主题: 回复: 回复: CM55F-K129-10.00MHz库存品改制为CM55F-T129-10.00MHz总出货需求250pcs (紧急产品)

何伟, 好  
CM55F-T129-10.00MHz 送检QA共 9pcs 有以下异常: (附件为上次引脚不良邮件反馈记录), 请安排加速处理, 今天需出货 谢谢!!!

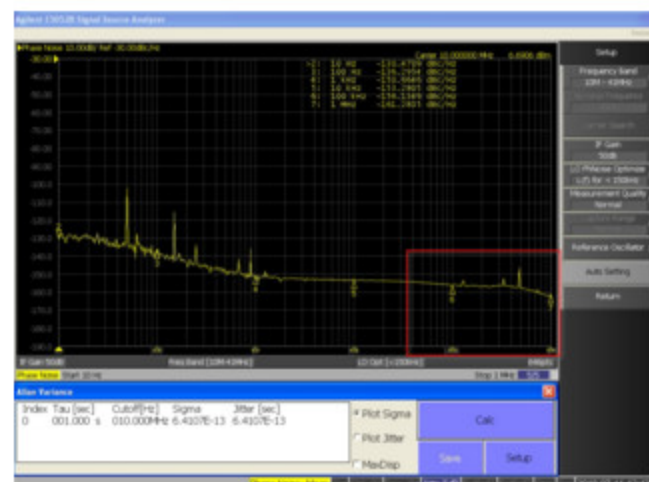
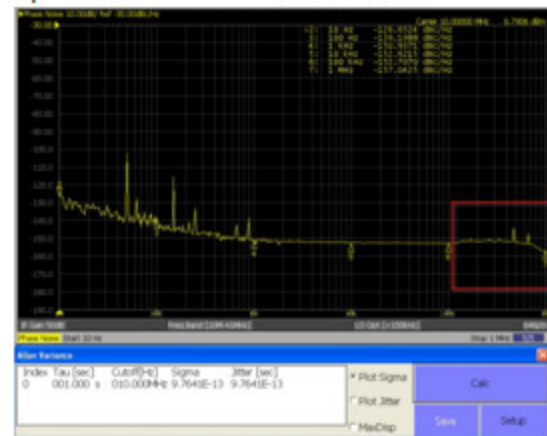
请确认以下相噪尖刺问题 谢谢!!

9pcs相噪100k~1MH有尖刺 高度: 5~8dbc

相噪问题建议写不合格放行单, 此版本为CM55老版本存在这个问题; 问题原因是内部辐射干扰, 尖刺点在500K位置, 幅度为-145dBm/Hz左右; 擦边规格书要求最大值; 建议放行;
